第3回検討部会の 質問・意見等

第3回部会からの変更点について

図 3-4-1 見直し道路網 将来配分 混雑度レベル上昇区間図 北部

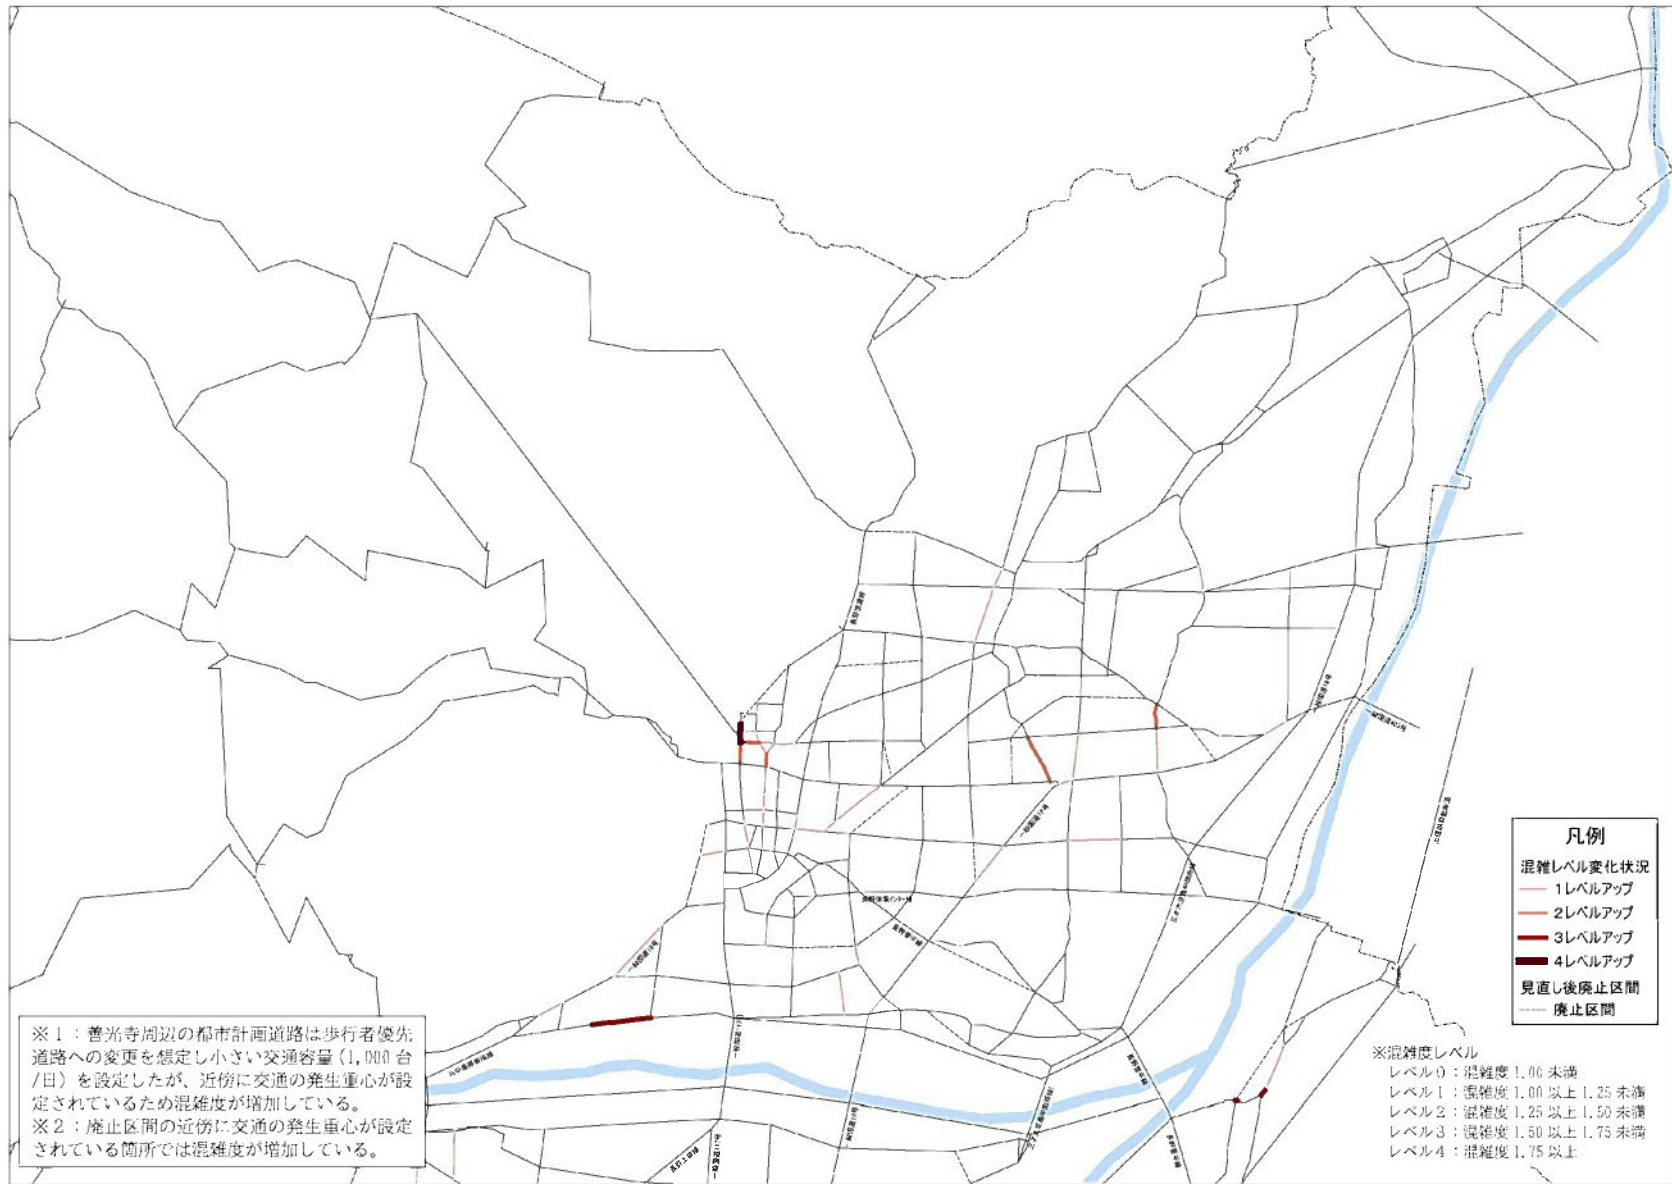
3-2	幅員拡幅に関連して、例えば8mの現道があって、計画上是20mで計画されているが、12mで十分ではないかといった場合、現道に対しては拡幅だが、計画としては減幅になるが、こう言った評価をされているものはあるのか。	あるが、いずれの分類になっているかまでは確認できていない。課題ありの必要性高いか、課題ありの必要性低いのいずれかには分類されており、課題ありの中の一部をピックアップして幅員拡幅としている。	・今回、変更箇所等は特になし	
	3-3	資料4で国道18号が紫色、幅員拡幅と評価されているが、どこを見ればそう評価されたのかわかるか。	区間番号は41-1～9、表の11/13の実現性の課題があるが、幹線道路機能に○が付く、評価されている。参考資料2、資料5の表の中で、コメントを書かせていただいている。 既に22mで計画決定されており、4車線で計画されているが、今の道路構造令など、歩道や自転車の通行帯を考えると幅が足りないため、拡幅が必要という評価にさせていただいている。	・幅員拡幅の区分をやめ、フロー図に従って再度振り分けた。 ・資料1の46ページ(表3-7、3-9) ・規定計画幅員について24mの幅員を基準としていたが、今回、4車線で計画されているかどうかを基準とした。 【補足】今回の結果を見て、改めてご意見をいただきたい。	
	3-4	県庁後ノ井線、区間番号7-1～9について、7-2、7-3が幅員拡幅となっているが、前後区間との整合を図る必要があるのではないのか	今回は道路管理者の皆さんにご確認いただいて、ご意見いただければというところで、意図的に幅員拡幅と表示させていただいた。前後区間との整合性は総合的な評価の部分で対応を検討したい。	・幅員拡幅の区分をやめ、フロー図に従って再度振り分けた。 ・資料1の46ページ(表3-7、3-9) ・規定計画幅員について24mの幅員を基準としていたが、今回、4車線で計画されているかどうかを基準とした。 【補足】今回の結果を見て、改めてご意見をいただきたい。	
	3-5	東バイパスについて、国道18号の拡幅は現実的には難しく、Mウェーブの東側に18号のバイパスという位置づけで、整備したのではないのか。それでも18号の拡幅は必要という結果なのか。	将来交通量の推計から見ると、東バイパスができてまだまだ足りないという結果が出ている。今回のご意見を踏まえて、もう一度シミュレーションしてみますが、場合によっては評価結果が変わる場所も出てくるかもしれない。	・資料1の63ページから66ページをご確認いただきたい。 【補足】今回の結果を見て、改めてご意見をいただきたい。

3-6	上記の質問について、都市計画道路の東外環状線の整備、4車線化がなされた後のシミュレーション結果ということで、いいか。	その認識が良い。PT調査のフルネットと違うのは見直しの変更案の結果によって、対象の計画を落とした上で、シミュレーションし判断している点。次回の部会では、その結果をお見せできると思う。東バイパスがあっても、それだけではなかなか対応できないという結果が出ている。	・今回、変更箇所等は特になし 【補足】今回の結果を見て、改めてご意見をいただきたい。	
部会後の質問、意見等	長野建設事務所 1 (主)長野菅平線(落合橋)については現在架替検討中であることを承知願います。 2 13-2(主)長野菅平線 5月17日現地確認。 下記について今後予想されるため、現時点では現状のままとしてもらいたい。 ・重要物流道路の候補となっており路線の重要性が高まる可能性がある。その場合は、幅員構成の検討が必要となる。 ・都計道の実現に向けては、代替路整備も含めた比較検討を行い判断する必要がある。 3 19-2(国)406号 将来の変更候補であることを承知願います。 4 66-1～10(国)403号 ネットワークとして存続すべきでは。		・今回、変更箇所等は特になし 【補足】今回の結果を見て、改めてご意見をいただきたい。

図 3-4-4 都市計画道路見直し原案 北部

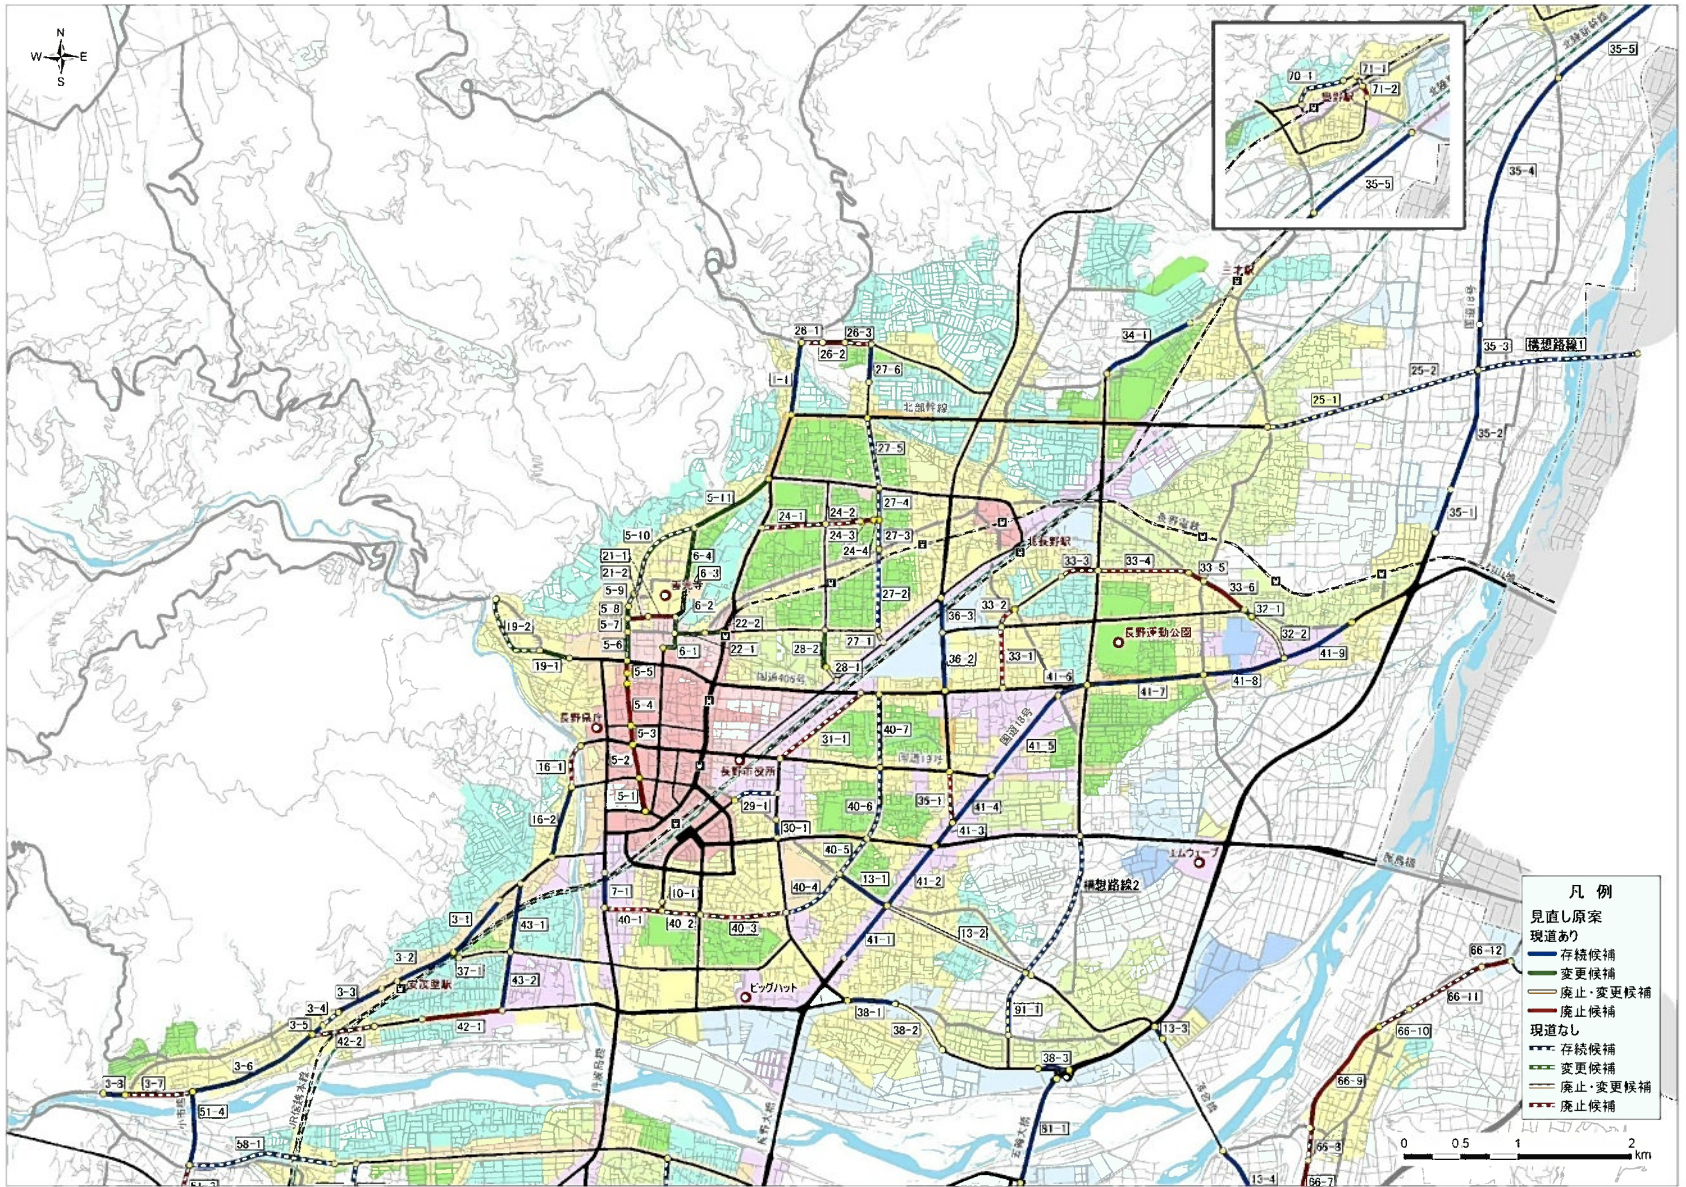
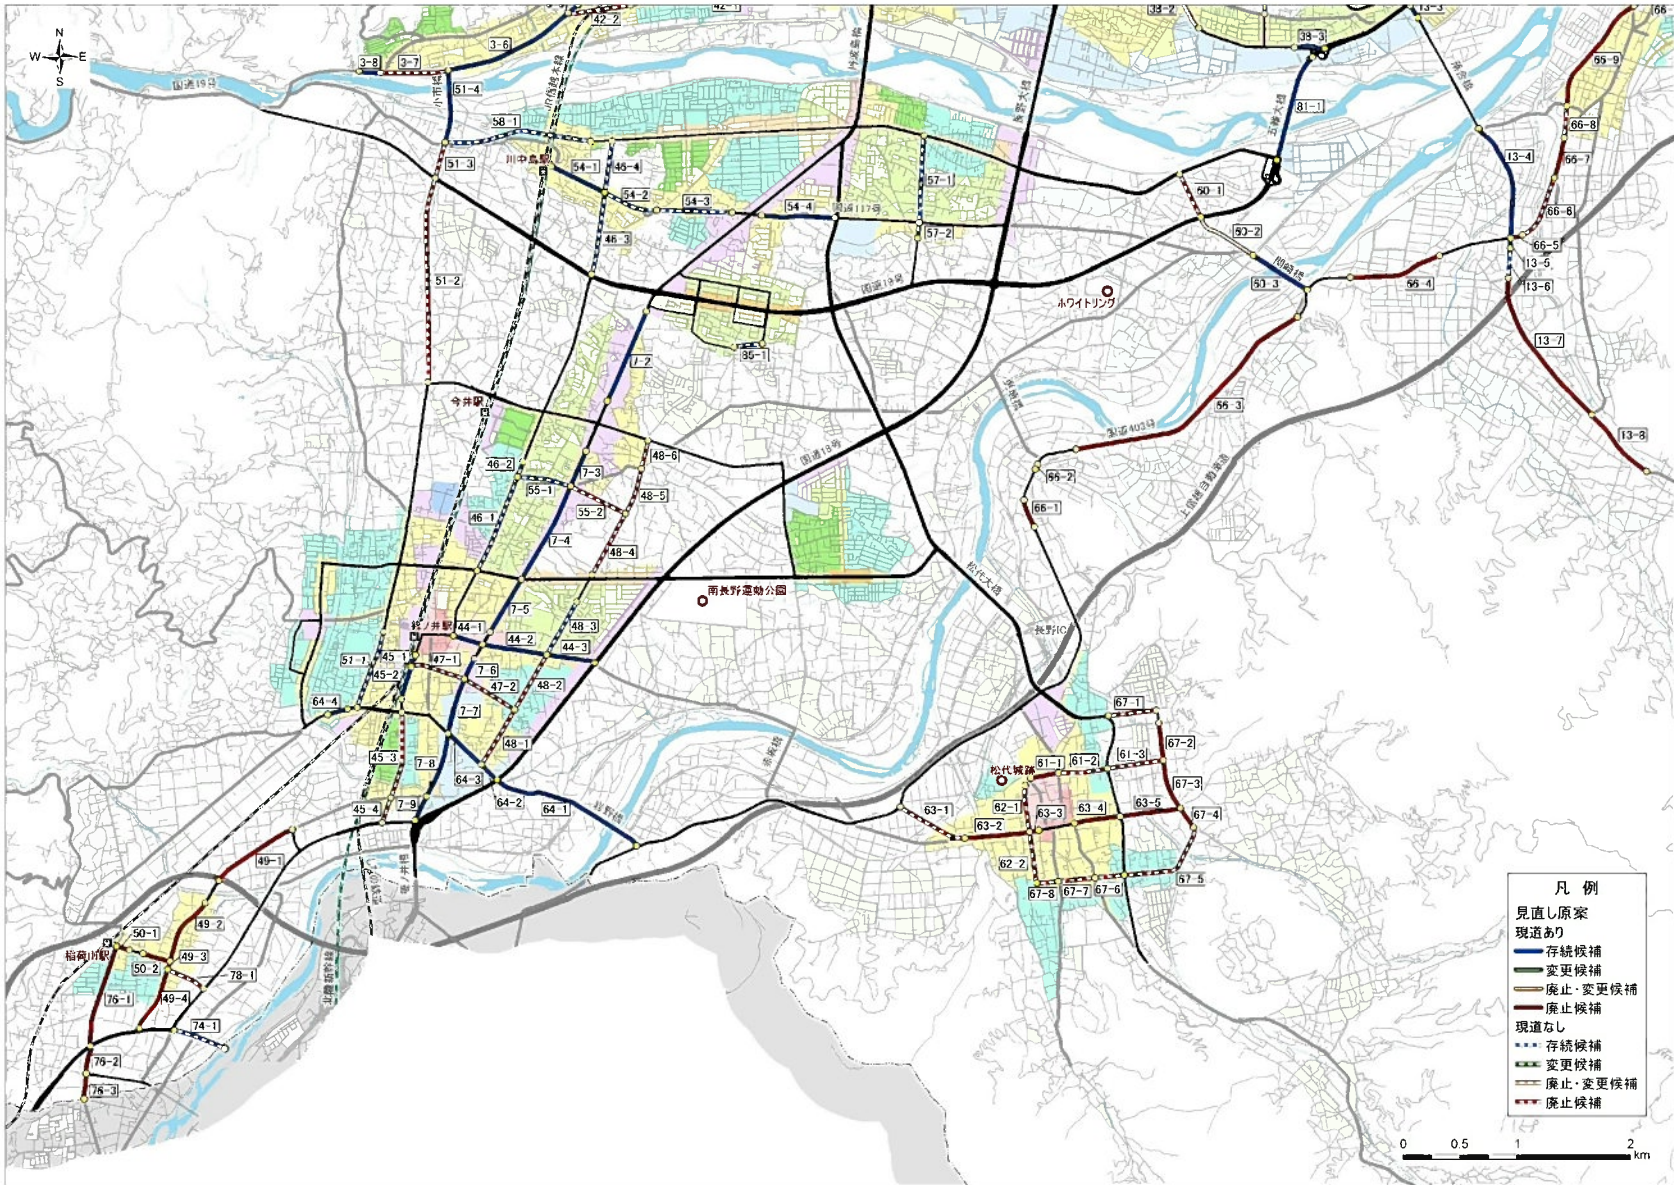
- 交通需給バランスの検証により大きな問題は生じないと判断し、暫定見直し案を見直し原案とした。
- 前回部会時は、区間 3-1～3-3 は交通量から判断し 4 車線相当の幅員への変更候補としていたが、前後の整備済み区間との連続性を踏まえ、現行計画（2 車線）のままの存続候補とした。
- 前回部会時は、区間 35-1～35-5 は交通量から判断し 4 車線相当の幅員への変更候補としていたが、第 3 回 PT 調査における位置づけ（2 車線）を踏まえ、現行計画（2 車線）のままの存続候補とした。
